改善箇所説明図

基準不適合発生箇所

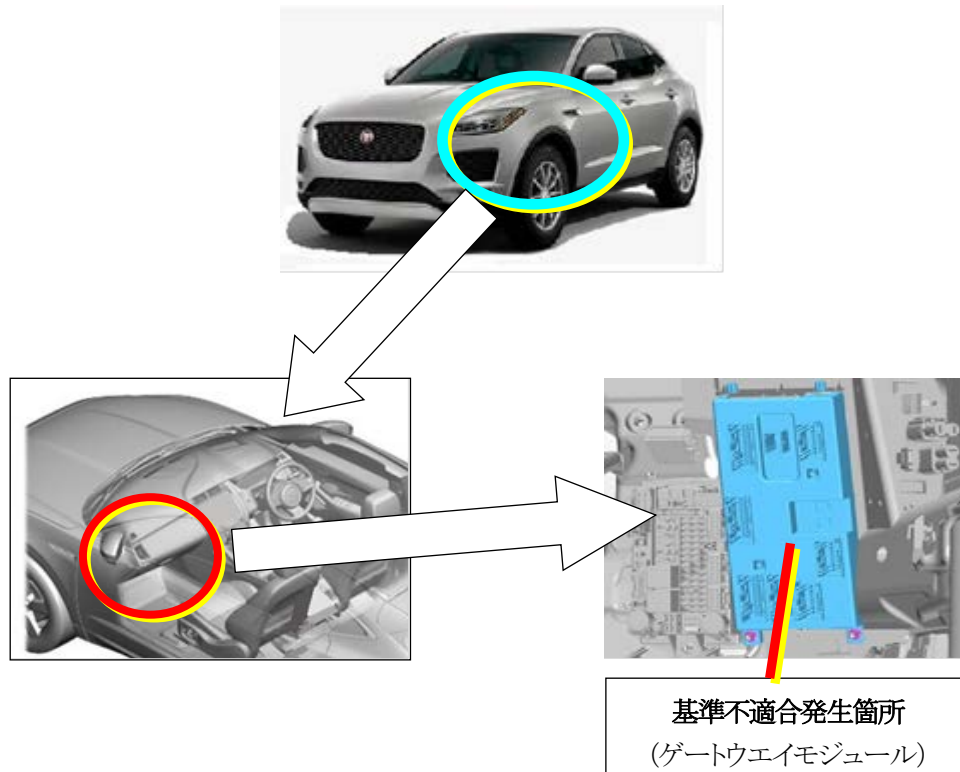
車幅灯において、ゲートウェイモジュールのプログラムが不適切なため、車幅灯のスイッチを入れ、明るさセンサーが一定の明るさを感知した状態で時速 10km を超えて走行すると、車幅灯、尾灯、番号灯が消灯してしまう。

全車両、ゲートウェイモジュールのプログラムを書換える。

識別：助手席ドアのボディ側下部、ドアヒンジボルトに銀ペイントを塗布する。
